## Beseitigung der Selbsteinschaltung beim EEB 6550.8

### Ursache

Der Defekt zeigt sich am hinteren Teil des Netzteils mit der ET-Nr. 543355.

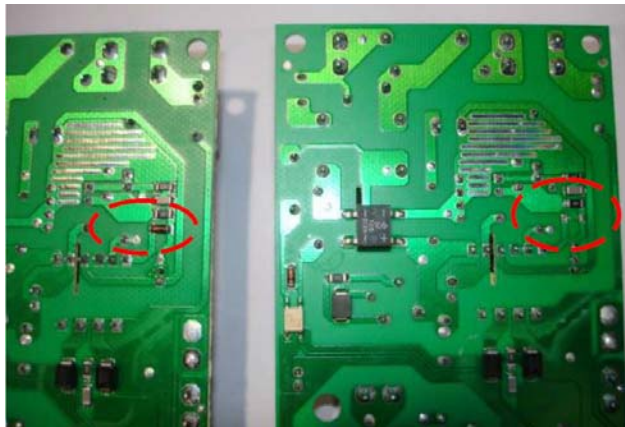
Die Ursache liegt in einem Bruch oder dem Verlust einer Diode. Dieser Fehler tritt nur bei den nachfolgend aufgeführten Modellen auf und wenn eine besondere Plastikhalterung montiert wird.

Netzteil mit angeschweißter Diode

Defektes Netzteil mit fehlender Diode

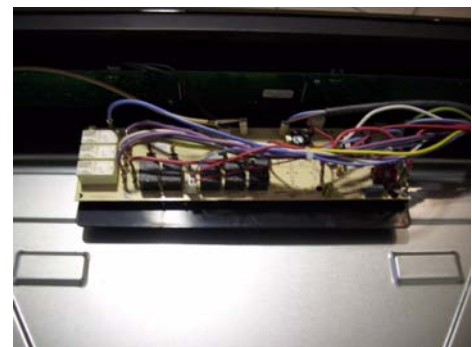
1. Überprüfen Sie die Modellbezeichnung und die Variantennummer.
2. Lösen Sie die Abdeckung der Schalterblende und die Schrauben des Netzteils.

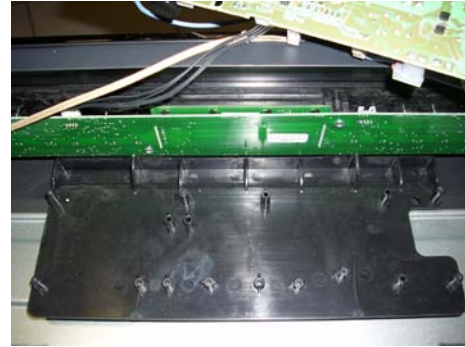
3. Drehen Sie mit einem Standardwerkzeug die Stützsäule aus der Plastikhalterung, so wie auf dem Foto gezeigt.

Die Plastikhalterung muss NICHT aus der Bedienblende herausgenommen werden!

4. Bauen Sie ein neues Netzteil (ET-Nr. 543355) ein.
5. Überprüfen Sie alle Anschlüsse an der Elektronik und machen Sie eine Funktionsprüfung.
